Compte-rendu de la Commission Locale de Développement Rural élargie à la population - Mardi 10 juin 2022 Rénovation du presbytère de Warnant-Dreye Présentation de l'avant-projet

2) Présentation de l'avant-projet

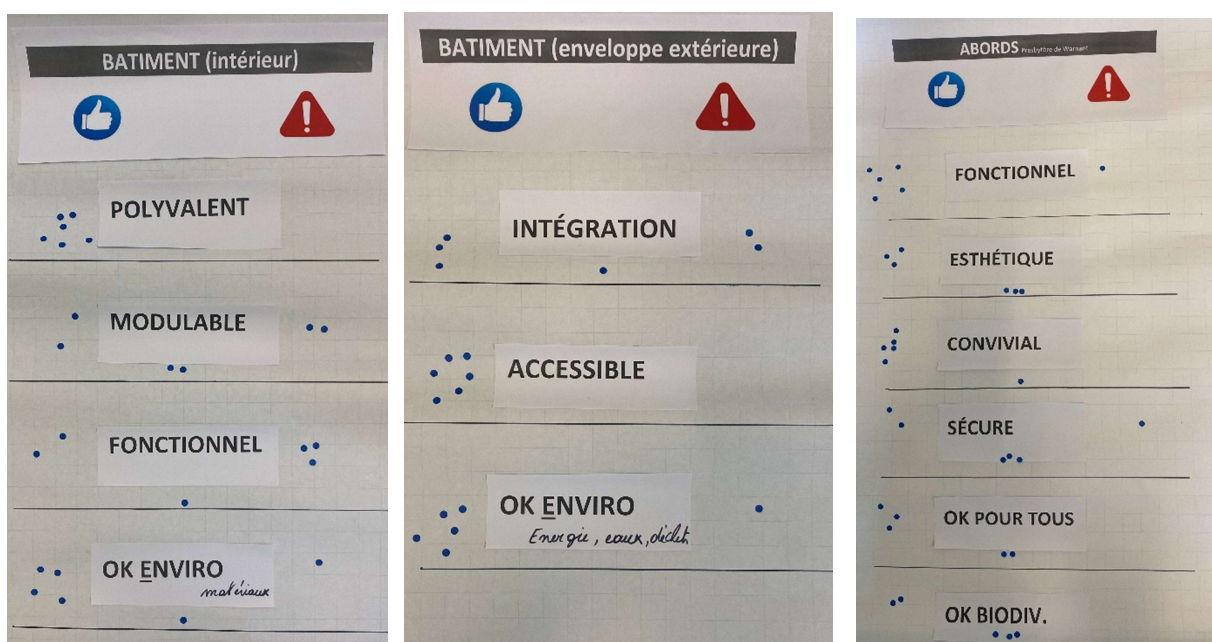
- *Quel sera le système de chauffage ?* ce point n'a pas encore été analysé en profondeur mais pourrait se tourner vers une pompe à chaleur alimentée avec la pose de panneaux photovoltaïque.
- *Demande de complément d'information sur l'aménagement du jardin : Comment sera clôturé le fond du jardin à l'arrière, et qu'en est-il de son accès ? les riverains rappellent que le patro utilise souvent le jardin du presbytère pour ses activités.*

La proposition d'un espace jeux publique à l'arrière du presbytère pour conserver l'accès publique. Cet aspect devra être établi au moment du contrat de gestion.

Concernant les abords, des aménagements de terrasses sont prévus pour compenser la différence de niveau. À l'arrière du jardin, la clôture sera assurée principalement par la haie végétale. *Si celle-ci est suffisamment dense en été, elle reste plus perméable visuellement en hiver.* Il est donc prévu de la renforcer avec des essences locales, afin d'assurer une meilleure opacité toute l'année. L'accès à cette zone devra être établie au moment du contrat de gestion.
